新竹縣政府工程查核代表照片表

工程名稱：111 年校區東側擋土牆崩塌修復工程

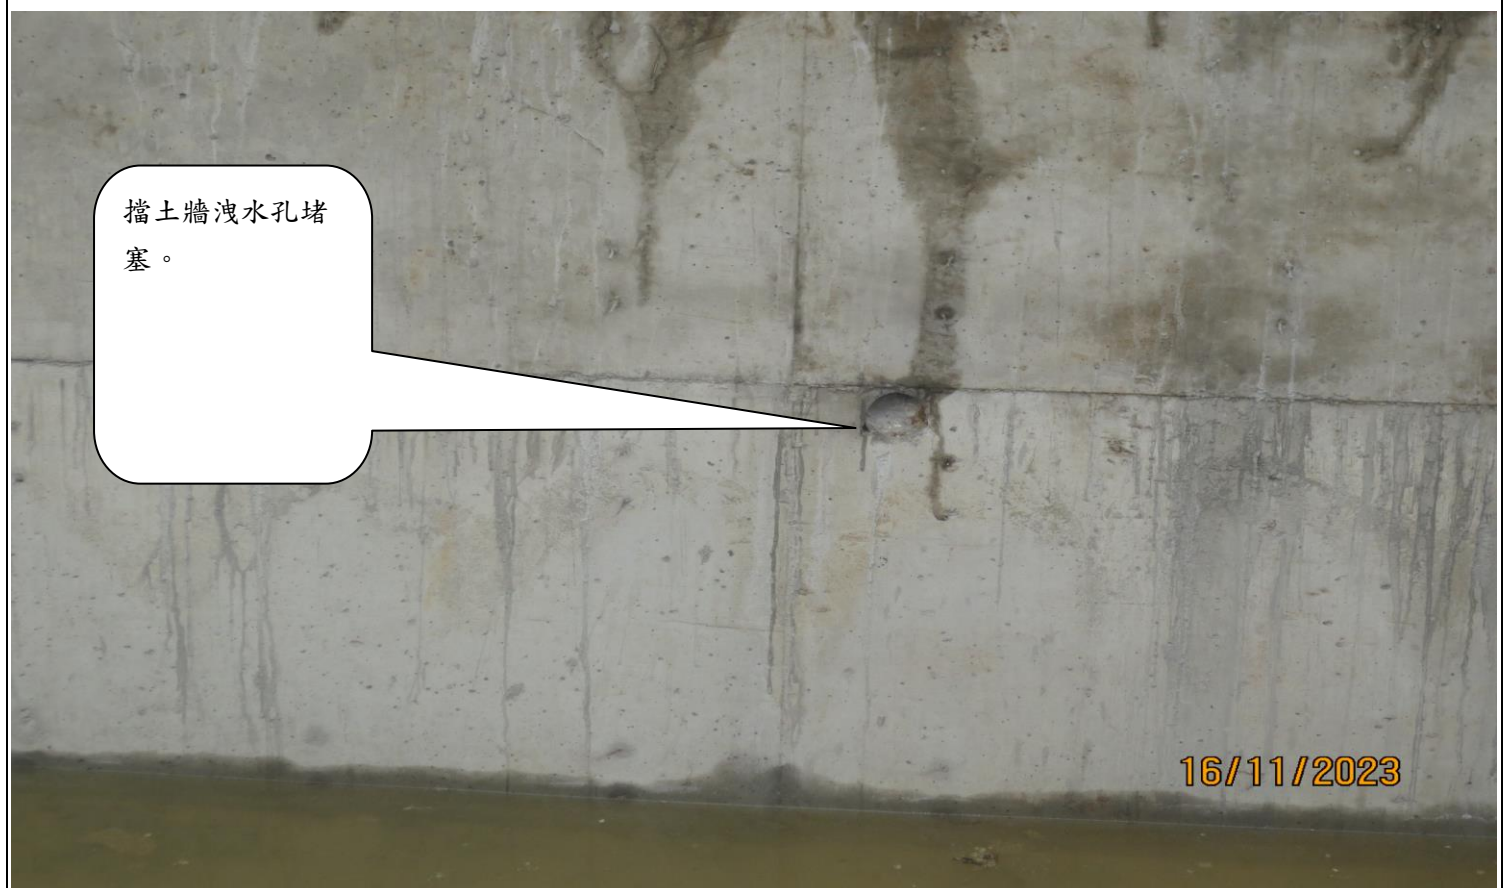
擋土牆洩水孔間距與設計圖不符。(現場擋土牆完成面之洩水孔間距與設計圖說不符，高度與孔距均與施工圖不符)
